CIRCOLATORI

Per aiutarvi a scegliere tra i diversi circolatori installati sulle caldaie della serie Millennium abbiamo realizzato la tabella che alleghiamo nella quale diamo le indicazioni sulla intercambiabilità, ove esiste, dei circolatori e sui particolari che diversificano tra di loro.

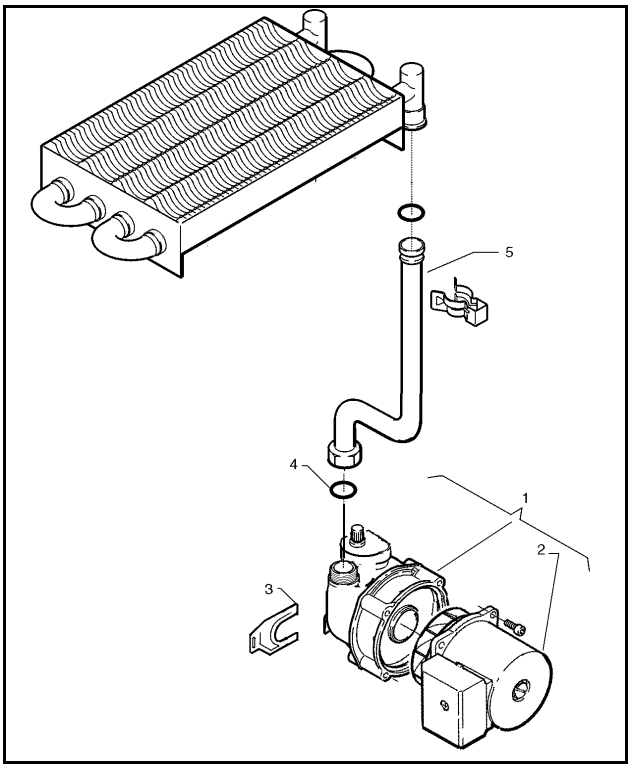
Nel recente passato Vi sono state diverse segnalazioni di circolatori rumorosi sulle caldaie Millennium. A queste segnalazioni si è fatto fronte con soluzioni di ripiego, consistenti nell'adozione del commutatore di velocità (cod. 11683) da inserire sui circolatori già installati sul campo e, contemporaneamente, nell'installazione sulle caldaie del circolatore a più velocità.
Oltre a queste soluzioni, adottate a carattere temporaneo e volte a ridurre l'effetto del rumore riducendo le prestazioni globali della caldaia, abbiamo da una parte pressato il fornitore a trovare rimedi più strutturali che riparatori di questo problema;dall'altra parte abbiamo ricercato un'alternativa al nostro fornitore.
Gli obiettivi prefissati (modifica riparatrice del "vecchio" fornitore e "nuovo" fornitore) sono stati infine raggiunti.
Purtroppo non si è potuto ottenere l'intercambiabilità dei nuovi circolatori né tra loro né rispetto ai vecchi circolatori di Salmson.

L'intercambiabilità tra i circolatori è indicata dai simboli accanto al loro codice (es. ⊙), identificano circolatori intercambiabili tra loro

Millennium 20				Millennium 26		
	SAHUDE	**SALMSON**	**SALMSON**	**ASKOLL**	**SAHUDE**	**SALMSON**	**ASKOLL**
	43-15 C	**DNFSE 43**	**DNFSL PREMIUM**	**3SA/43-2A**	**53-15 C**	**DNFSE 53**	**4SA/53**
1 Circolatore	11091⊙	11787 ○	11786 ○	11833 □	11261 ⊙	11788 ○	11834 □
2 Motore	11242	11861	11862	11864	11388	11863	11865
3 Staffa fissaggio	11107	11789	11789	11107	11107	11789	11107
4 OR tenuta	11194	11802	11802	7161	11194	11802	7161
5 Tubo cir-scamb	11103	11752	11752	11831	11103	11753	11831
	Millennium BLU 20				**Millennium BLU 26**		
5 Tubo cir-scamb		11754		11832		11755	11832

Millennium Oyster 20		Millennium Oyster 26
	SALMSON	**ASKOLL**	**SALMSON**
	DYE 43-15 C	**3SA/43-1A**	**DYE 53-15 C**
1 Circolatore	11401 ✧	11613 ●	11408 ✧
2 Motore	11242	11866	11388
3 Staffa fissaggio	-	-	-
4 OR tenuta	7161	7161	7161
5 Tubo cir-scamb	11485	11485	11499
